Informe Final EIC-Lanamme-INF-0293-2024

Informe de Auditoría Técnica

Auditoría de los Estudios previos, ensayos de calidad y prácticas constructivas del proyecto Rehabilitación del puente río Virilla en la Ruta 32

Figura 22. Diferencias en viga de superestructura N°5 entre los planos de taller y planos constructivos, Fuente: MOPT (2023a) y MOPT (2023b)

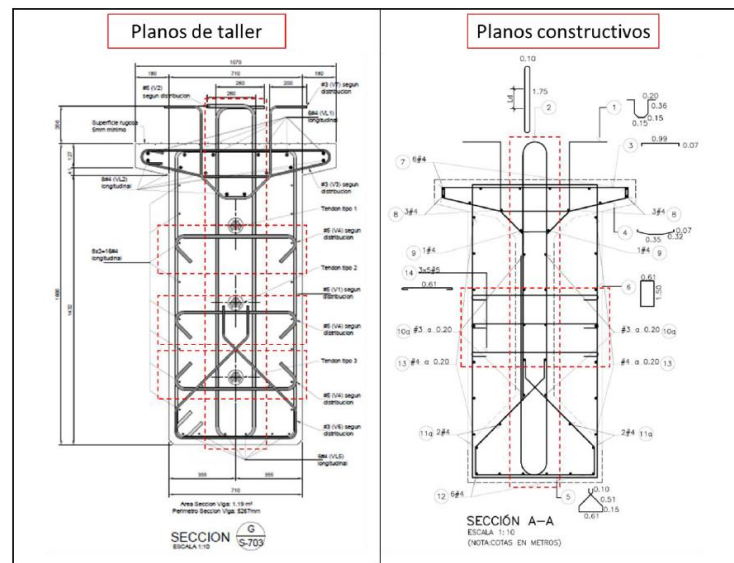
En este apartado el PIE indica que, contrastando entre los planos de taller y los planos constructivos se dan diferencias significativas con los refuerzos de acero como se observa en la **Figura 22** donde la configuración de los aros no coincide entre planos, la supervisión indicó que el cambio no tiene una incidencia negativa en el comportamiento estructural.

Figura 24. Indicaciones originales de planos de la zona n°3 del refuerzo transversal en vigas de superestructura n°5, Fuente: MOPT (2023b)

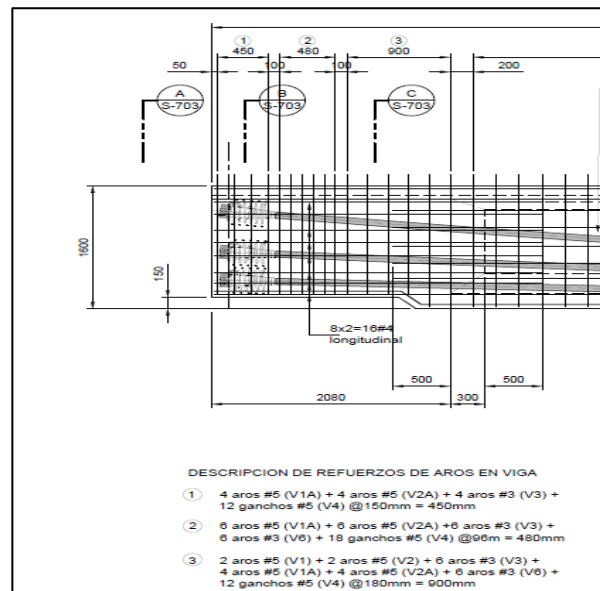
Mediante las revisiones realizadas en la inspección en el plantel de fabricación de las vigas de concreto, se evidenció en la viga n°5 de la superestructura n°5 en la zona n°3 del refuerzo transversal, que el espaciado entre aros era de 200 mm tal y como se observa en la **Figura 23** lo que es superior a los 180 mm indicados por parte del diseñador (**Figura 24**), la supervisión indica que estas diferencias no representan un agravo en el producto final de la estructura.

Figura 26. Detalle de refuerzo en zona n°1 de viga de superestructura n°4, Fuente: MOPT (2023b)

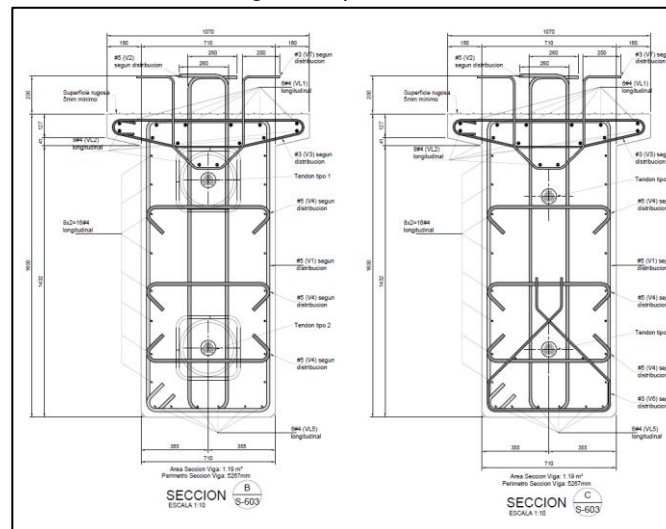
También durante la inspección realizada se pudo observar que el gancho inferior en la zona de refuerzo transversal n°1 de las vigas de la superestructura n°3 y n°4 y en las zonas de refuerzo transversal n°1 y n°7 de las vigas del vano n°5 (ver **Figura 25** y **Figura 26**) no se encontraba instalado, entrevistando al personal del plantel encargado del armado de acero, indicaron que este refuerzo no estaba instalado para la colocación de los dispositivos de anclaje del postensado por un cambio aprobado por el encargado. Sin embargo, la supervisión en el oficio **CSPRV-2024-242** con fecha del 8 de enero de 2024 indicó que, previo a la colocación de concreto se llevó a cabo la revisión de este elemento y se colocaron los refuerzos faltantes.

Figura 28. Modificación de amarres de varillas tipo V6. Fuente: LanammeUCR (2023)

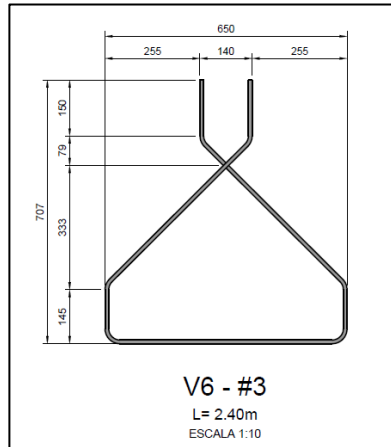
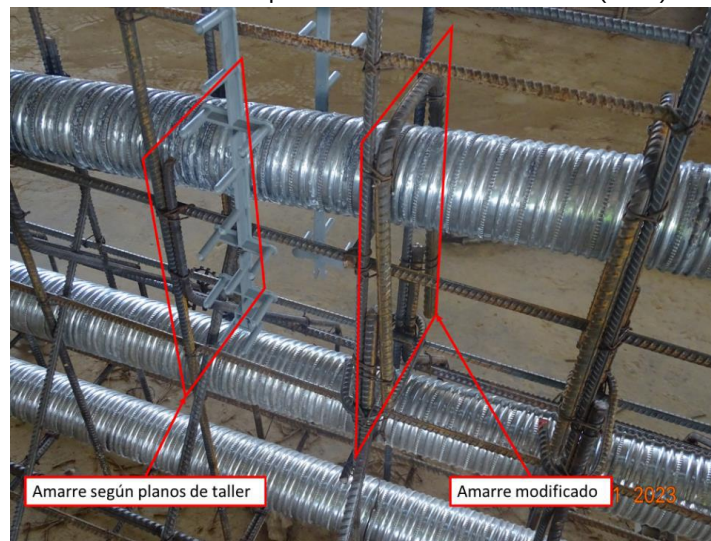
Una modificación detectada en la visita fue la del refuerzo tipo V6 (**Figura 27**) en un tramo aproximado de 1 m de largo esto debido a la interferencia provocada en el ducto de postensión, en su lugar se colocó un tipo de gancho distinto como el observado en la **Figura 28**. Mediante el oficio **CSPRV-2024-242** la supervisión del proyecto indicó que el cambio había sido revisado y que no tenía implicaciones estructurales.

Figura 30. Modificación de varilla tipo V7 en viga superestructura n°4. Fuente: LanammeUCR (2023)

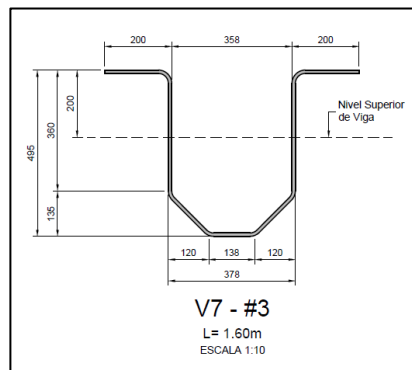
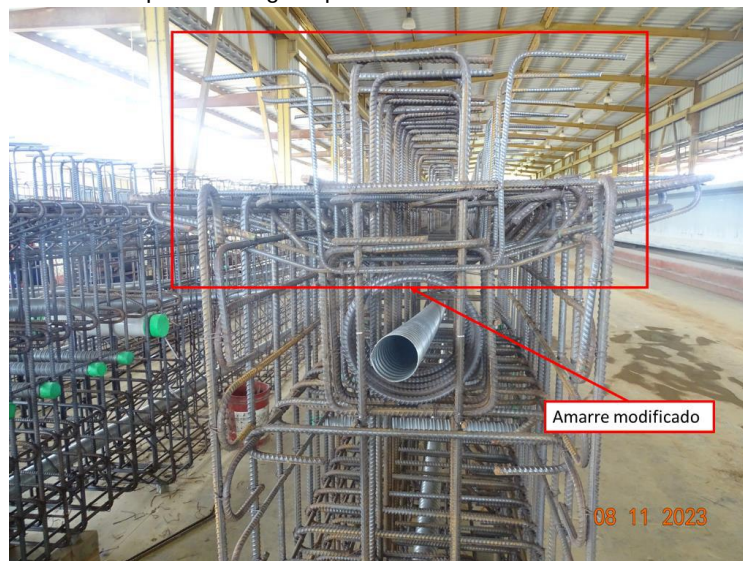
Se observaron modificaciones en el detalle de varilla tipo V7 (**Figura 29**) cerca del dispositivo de anclaje del postensado en las vigas de las superestructuras n°3, n°4 y n°5 (**Figura 29**). En planta se le indica al equipo auditor que esto se encuentra aprobado por el diseñador estructural del proyecto, además en el oficio **CSPRV-2024-242** indica que por razones constructivas del elemento no es posible realizar el detalle tal y como se presenta en planos y se explica que esta modificación no presenta implicaciones estructurales.
